Ref: I-ED-Merced 4 y Pasaje Campos 14_PL42-23

Expediente: Estudio de Detalle **PL42/23**
Situación: Merced 4 y Pasaje Campos 14
Solicitante: MERCED REAL ESTATE, S.L.
Junta de Distrito Nº: 1 – Centro
Ref. Catastral: 3654301UF7635S0001QO
3654326UF7635S0001AO
Asunto: Aprobación inicial

INFORME

Plano de sección del ED presentado

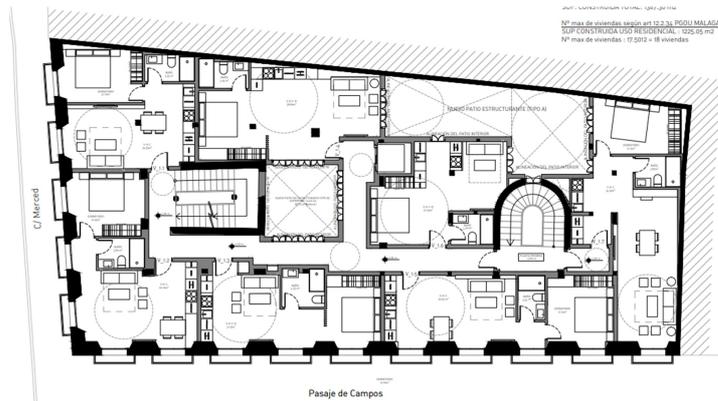
Se presenta esquema donde se observa que las edificaciones colindantes comparten una altura consolidada de Planta Baja+2+Atico ya existente. En cuanto a la altura máxima de la edificación permitida, el vigente PGOU2011 establece dentro de su artículo 12.4.3 que para el número de plantas PB+2 la altura será de 11,00m. En este caso **la altura máxima de la edificación propuesta es la altura actual ya consolidada** ya que se trata de una rehabilitación de una edificación con protección. La altura propuesta en el Estudio de Detalle es de 11,11m.

En la intervención de rehabilitación se garantiza el Valor Ambiental y no se añade más techo edificable que el actualmente existente. También se respeta la íntegramente la composición de la fachada y cada edificio dispone de su escalera de comunicación vertical. Con la intervención **se mantiene la estructura tipológica original, la estructura portante del edificio, la localización de las escaleras y el mantenimiento de la fachada.**
